Aan Gemeente Midden-Drenthe
Van Team Advies
Betreft Z2022-000984 Villa Maria Hoofdweg 24 Smilde
Datum 15 juli 2022

De RUD Drenthe (RUDD) heeft beide onderzoek beoordeeld. Navolgend zijn de op- en aanmerkingen op beide onderzoeken samengevat.

Figuur 1: Nummering gebouwen en punten (bron geluidsonderzoek Geluidmeesters)

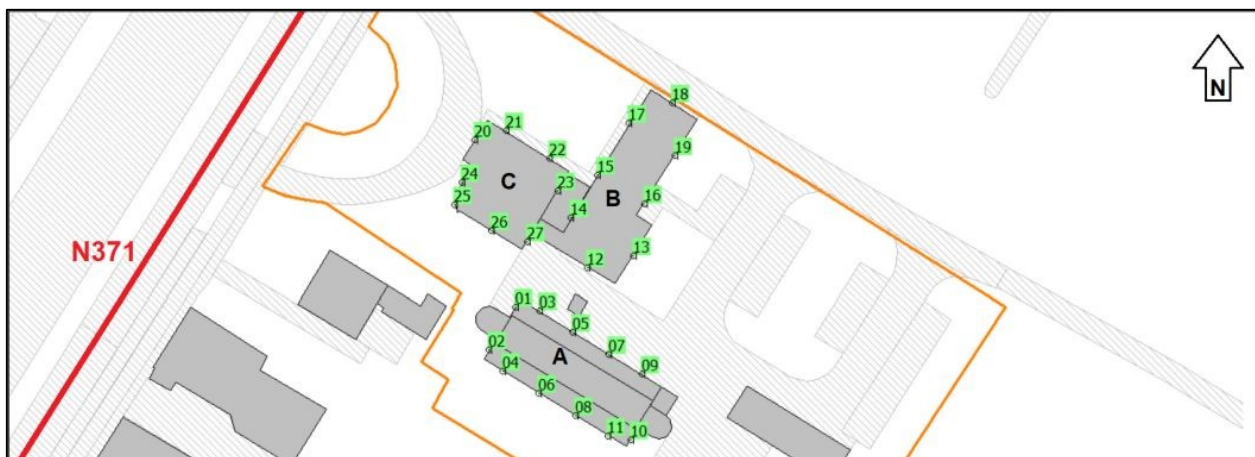
Uit de rekenresultaten in het geluidsonderzoek blijkt dat op de gebouwblokken A en B (zie figuur 1) op alle gevels aan de ten hoogst toelaatbare geluidbelasting van 48 dB wordt voldaan. Op gebouwblok C wordt op 3 gevels van 2 appartementen niet aan 48 dB voldaan. De geluidbelasting bedraagt ten hoogste 53 dB waarmee de maximale ontheffingswaarde van 63 dB niet wordt overschreden.

Het onderzoek onderbouwt dat bron- en overdrachtsmaatregelen niet haalbaar/realistisch zijn. Het vaststellen van ontheffingen in de vorm van hogere waarden is derhalve noodzakelijk. Voorwaarde voor het vaststellen van hogere waarden is dat er gevelmaatregelen dienen te worden getroffen.

Er wordt in het akoestisch onderzoek wat betreft gevelgeluidisolatie verwezen naar het rechtens verkregen niveau. Echter wordt geadviseerd om de nieuwbouw eis van het Bouwbesluit, oftewel een binnenniveau van 33 dB na te streven. Dit betekent dat met een gevelbelasting van ten hoogste 58 dB L_{den} (excl. aftrek art 110g Wgh.), een geluidwering van $(58-33 \text{ binnenniveau}) = 25 \text{ dB}$ benodigd is. De gesloten geveldelen van het pand zijn opgebouwd uit gemetselde buitengevels met naar verwachting ook een steenachtige (zware) draagconstructie. Zodanig zullen de transparante geveldelen (kozijn+beglazing+kierdichting) maatgevend zijn in de te realiseren gevelgeluidisolatie. Het is aannemelijk dat bij het toepassen van thermische HR++ beglazing en dubbele kierdichting (bij draaiende delen), kan worden voldaan aan de geluidwering van 25 dB. Indien

gevelroosters worden toegepast voor ventilatie (natuurlijke toevoer) dan dienen deze geluiddempend te worden uitgevoerd.

Er is geen sprake van cumulatie van geluid. De richtwaarde voor stap 2 wordt alleen overschreden op de westgevel van de noordvleugel die volgens figuur 1 deel uit maakt van gebouwblok B waar voor wegverkeerslawaaï wordt voldaan aan de ten hoogste toelaatbare geluidbelasting. Voor de overige geluidsaspecten (langtijdgemiddeld beoordelingsniveau en maximaal geluidsniveau) wordt voldaan aan de richtwaarden voor stap 2.

Met een aanvullend onderzoek moet worden aangetoond dat de benodigde gevelwering wordt gehaald. Dit onderzoek moet aan de RUDD ter controle worden aangeboden.
